## 改善箇所説明図

### 基準不適合発生箇所

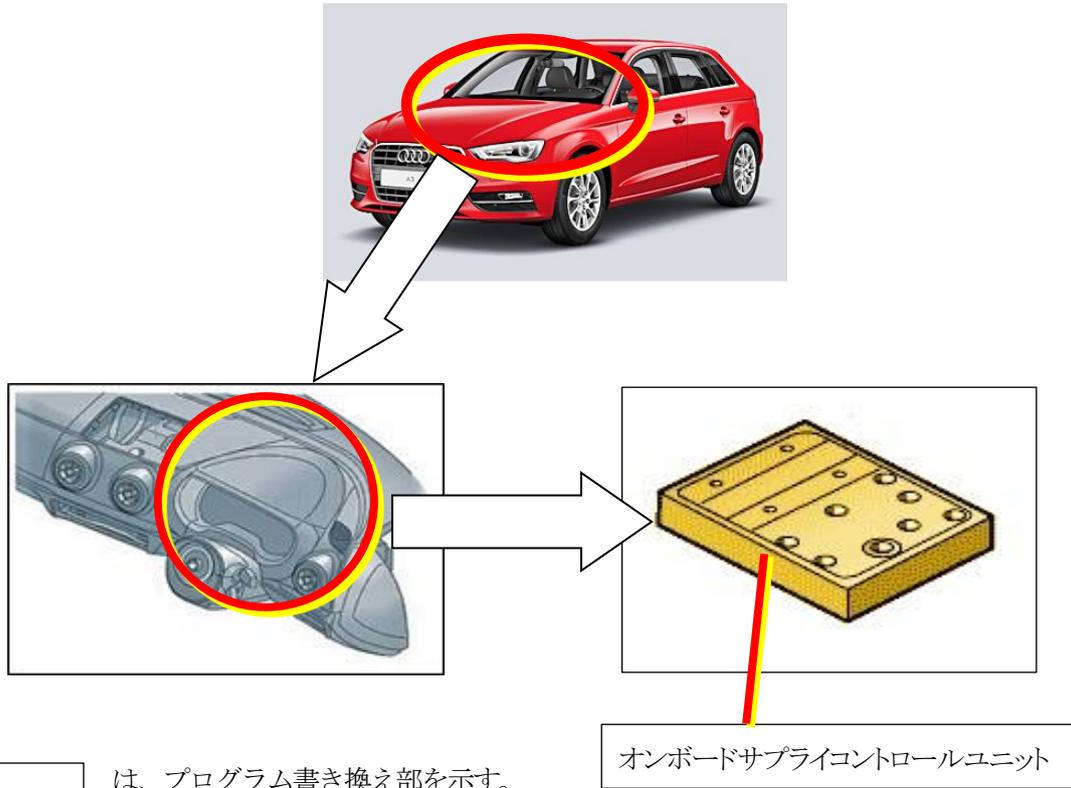
後退灯において、オンボードサプライコントロールユニットのプログラムが不適切なため、原動機始動直後に変速機のギアを後退位置にシフトした場合、数秒の間、後退灯が点灯しない。そのため、保安基準第40条（後退灯の基準）に適合しない。

全車両、オンボードサプライコントロールユニットのプログラムを対策プログラムに書き換える。

識別：車両識別プレートの下側に、黒色で直径5mm程度のマークを塗布する。

また、点検整備記録簿の該当欄に「日付、走行距離、ワークショップスタンプと担当者名、リコール：外-2866 オンボードサプライCUのプログラム改修」と記入する。
